Vägutformning till hotell vid Junseleskidanläggning

Oberoende trafiksäkerhets- och
trafiktekniskgranskning

Sollefteå Kommun
Datum 2021-12-20

Figur 3 Ritning M-10-1-001-Plan-Ortofoto (Källa: Sweco)

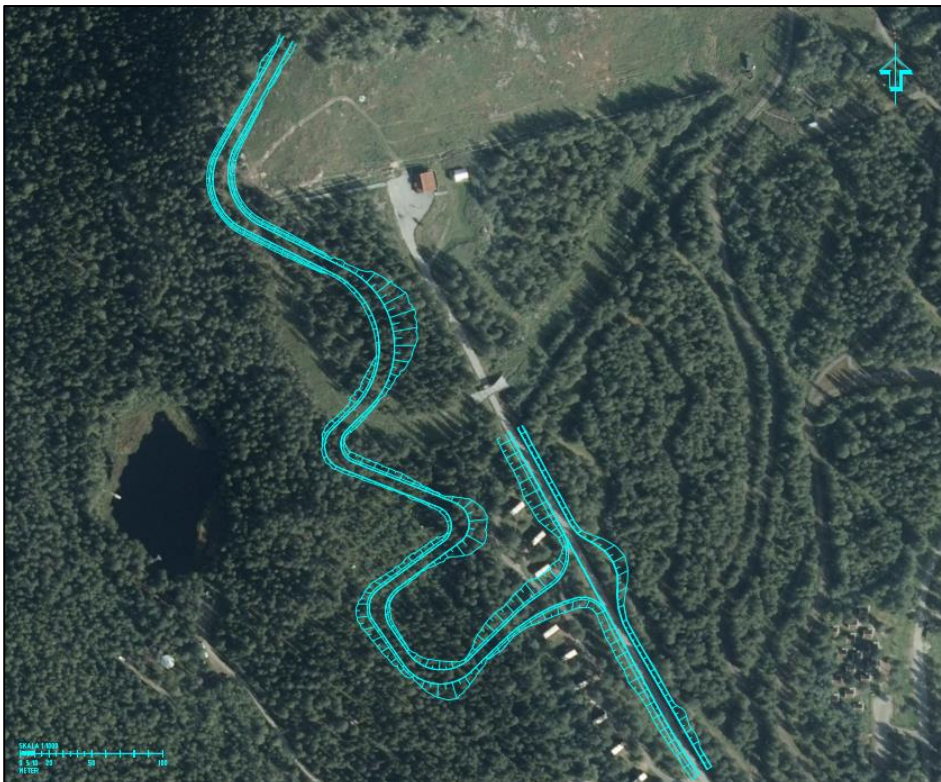
3.1.1 Anmärkning - Kurvor åt samma håll med mellanliggande raklinje bör undvikas i plan.

Enlig Trafikverkets riktlinjer VGU (Vägars och gators utformning) bör kurvor åt samma håll med mellanliggande raklinje undvikas i plan. Risken för olyckor ökar med sådan utformning eftersom förare måste svänga och rätta ut ratten under kort tid. Detta är dock mer av en trafikteknisk än trafiksäkerhetsproblem.

Kurvorna och raksträcka bör ersättas med en genomgående kurva i första hand. Om kurvorna inte kan ersättas med en genomgående kurva enligt nedre illustrationen i Figur 4 bör raklinjen i stället ersättas med en kurva med stor radie.

Figur 5 Ritning M-10-2-001-Profil (Källa: Sweco)

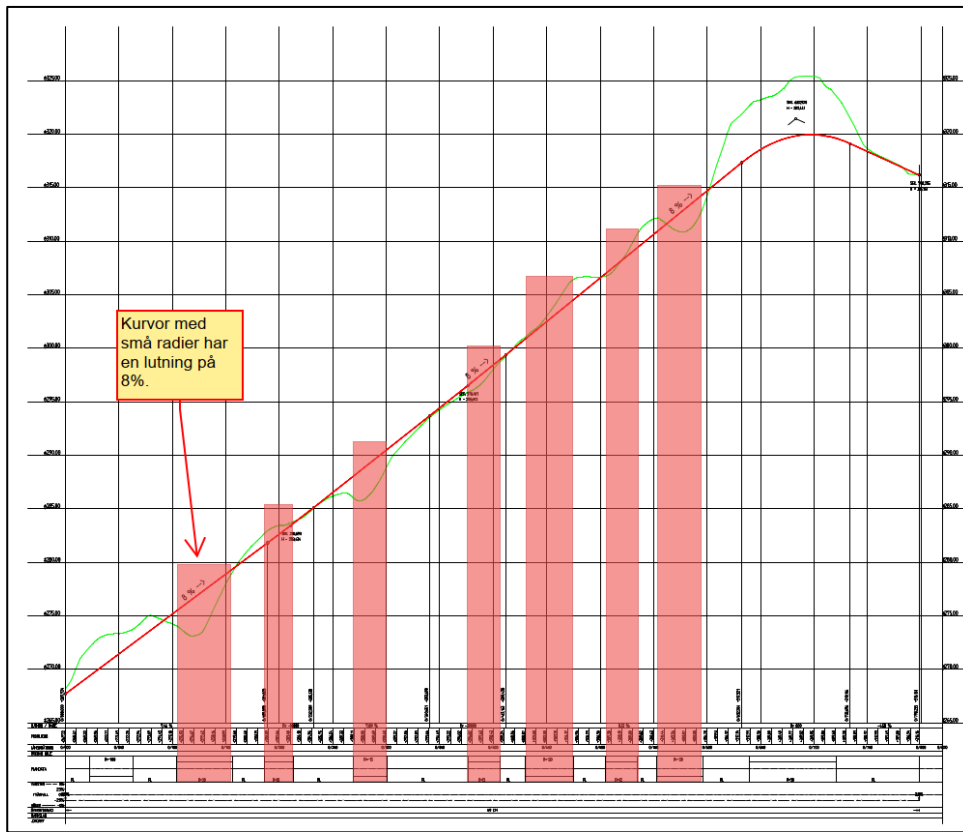
Vägen är projekterad med en profil på 8%. På serpentinvägen finns det kurvor med radier som är så låga som 12m, se plan och profilirritning i Figur 3 och Figur 5 **Error! Reference source not found.** Enligt VGU krävs det ett vilplan vid korsningar, intill och efter korsningar som ska ha en lutning på 2,5% (max 3,5%). Samma krav som vid korsningar bör tillämpas i tajta kurvor på serpentinvägar i alpina miljön.

Det finns en stor risk att fordon sänker hastighet i kurvorna och stannar när det tillkommer ett möte mellan två fordon. Under vintertid kommer det vara svårt att starta uppförslutning vid 8% för vissa fordon och speciellt tunga fordon. Detta scenario är oundvikligt. Stående fordon på branta vägar med snäva kurvor ökar risken för upphinnande olyckor, mötesolyckor och avåkning.

Plana ut alla kurvor markerade i rött till max 3,5% och öka radierna och öka lutning till 10% på raka sträckor.

Figur 8 Ritning M-10-1-002-Plan-Nivåkurvor med korta räcke.

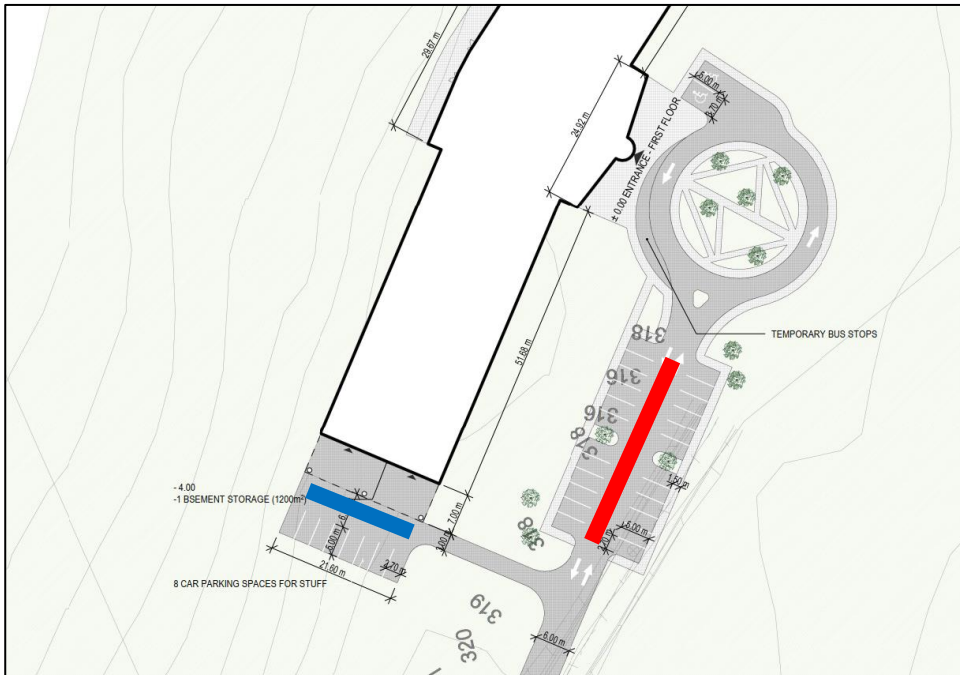
Minsta räckeslängd med hänsyn till räckesfunktion för räcke med kapacitetsklass H1 eller lägre. Räcke i första kurvan är ca. 40m lång.

Förläng räcke till minst 50m eller använd räcke med högre kapacitetsklass.
